Schriftliche Stellungnahmen der FG LANIUS

zum Umweltverträglichkeitsgutachten und der materienrechtlichen Gutachten

im Großverfahren betreffend das Bundesstraßenbauvorhaben S 34 Traisental Schnellstraße, St. Pölten/Hafing (B 1) – Knoten St. Pölten/West (A 1) – Wilhelmsburg Nord (B 20), im Bereich der Gemeinden St. Pölten, Ober-Grafendorf und Wilhelmsburg

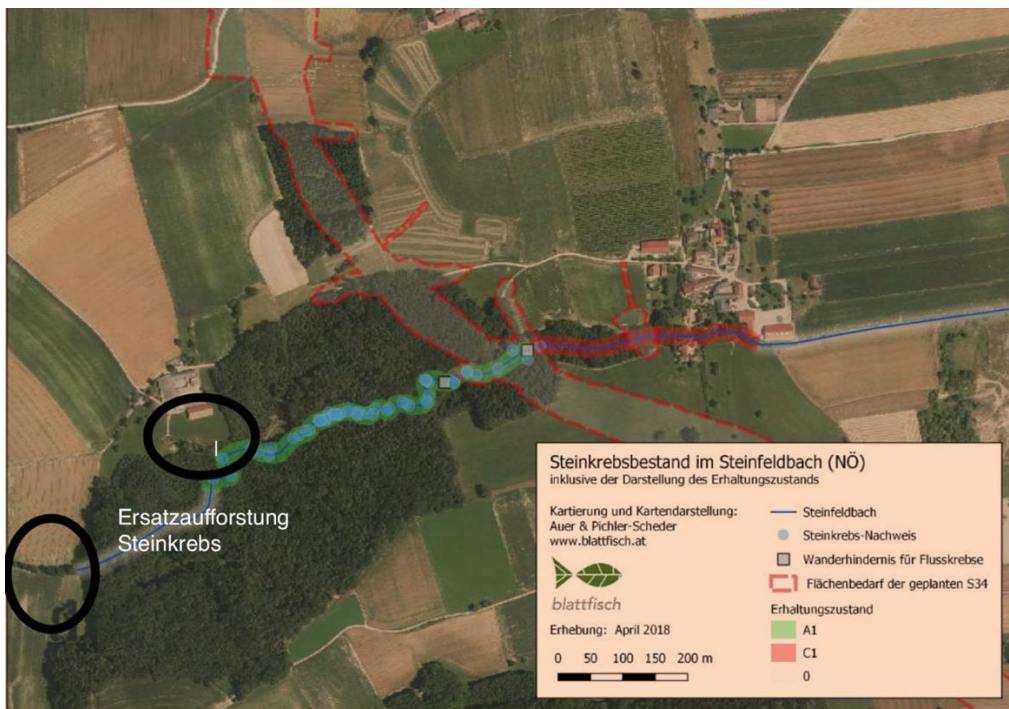
- Durch den Straßendamm gehen Waldflächen im Einzugsgebiet des Steinfeldbaches verloren. Die Waldflächen im Einzugsgebiet werden im Gutachten nachvollziehbar als entscheidend für die gute Habitatqualität für den Steinkrebs erachtet. Der Verlust an Waldflächen ist daher als wesentlicher Eingriff für den Steinkrebs zu sehen. Vorstellbar wäre, diesen Waldflächenverlust durch Ausweitung der Waldflächen an anderer Stelle im Einzugsgebiet steinkrebswirksam zu kompensieren. Im Gutachten wird erwähnt, dass die nahe liegenden Ackerflächen am westlichen Rand des Waldgebietes als problematisch für den Steinkrebs zu sehen sind. In der beiliegenden Planbeilage („Haushagen“) sind mit zwei roten Kreisen die sensiblen Bereiche markiert, die im Einzugsgebiet mit Hanglage erosionswirksam

sind und bei entsprechenden Niederschlagsereignissen durch Nährstoffeinträge zur Gefahr für die Steinkrebspopulation werden können. Daher sollte in diesen Bereichen das Waldgebiet gezielt zugunsten der Steinkrebse erweitert werden (Ersatzaufforstungen). Diese Waldschaffung ist als CEF Maßnahmen auszuführen, die Ihre volle Wirksamkeit (Beschattung, vergleichmäßige Wirkung auf den Wasserhaushalt) entfalten muss bevor die Waldflächen für den Straßenbau gerodet werden, um eine Verschlechterung für den Steinkrebs zu vermeiden (Vorsorgeprinzip).
